METRO_CLEARANCE_AUDIT · accesos de Metro y Cercanías

La banda de 5,5 m usada en 03B (D03B-02) se AUDITA, no se asume como obligación normativa. Se mide la distancia real al elemento de proyecto más próximo y el ancho libre frontal.

Alcalá ▸ LAB02 4.75 m (z0.0)

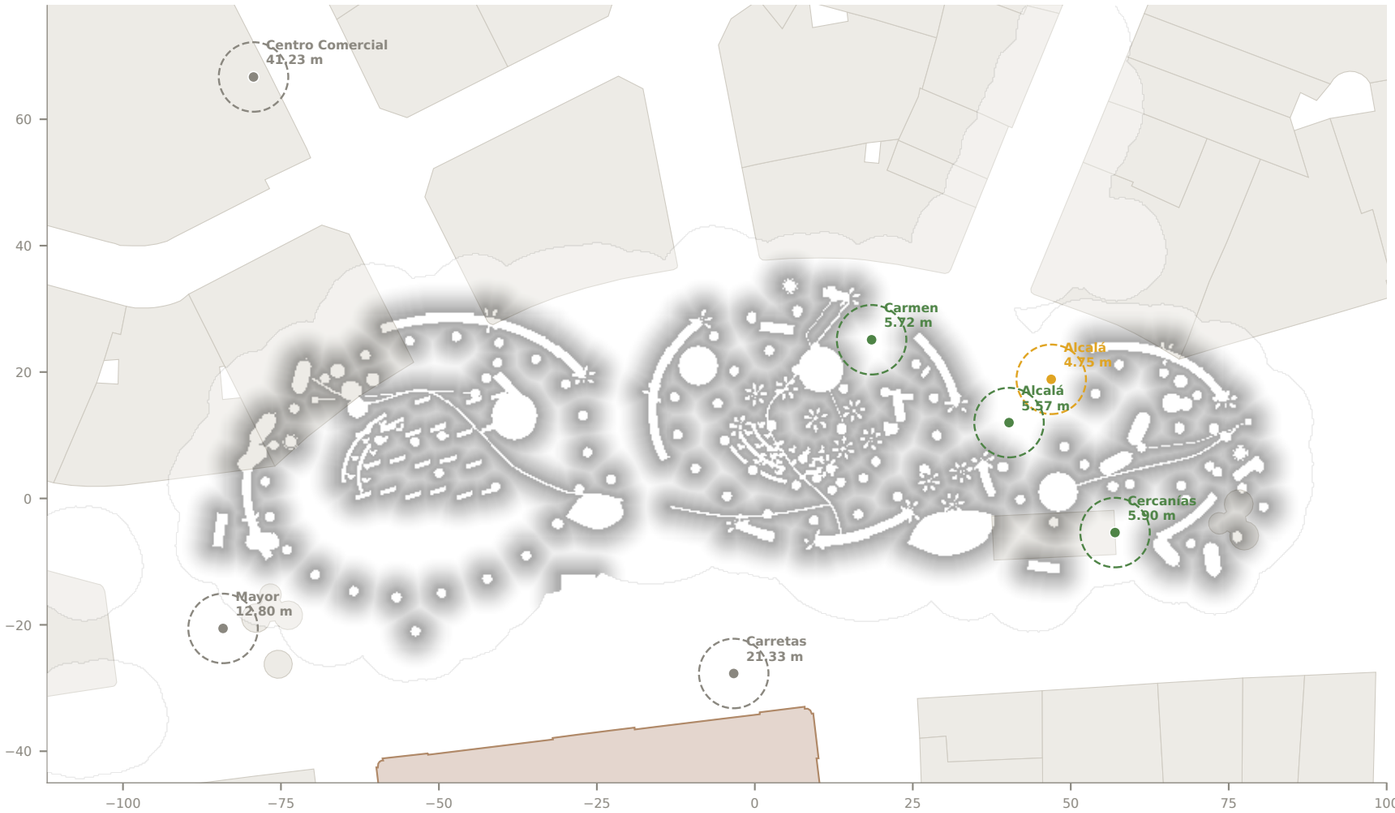
CRITERIO. Se separan dos cosas que en planta se confunden. (a) OBSTÁCULO A NIVEL DE BOCA: elemento cuya base está por debajo de +2,50 m, es decir con el que se puede tropezar o que estrecha el frente de evacuación — es la medida que importa. (b) ESTRUCTURA AÉREA: loops, dosel y cinta que cruzan sobre el acceso; en planta aparecen «a 0,09 m» pero pasan a +10,00 m y no invaden nada, sólo cubren. Se mide además el ancho libre frontal mínimo en 24 direcciones y el gálibo sobre la vertical de la boca.

INTERPRETACIÓN. La exclusión de 5,5 m (D03B-02) se aplicó a discos y mástiles, pero la vegetación E02 y las piezas menores se implantaron después con reglas propias. ACCIÓN PENDIENTE: contrastar con el criterio real de Metro de Madrid (evacuación, ventilación, accesos de emergencia y mantenimiento) antes de mover nada. La banda de 5,5 m NO se interpreta aquí como obligación normativa.
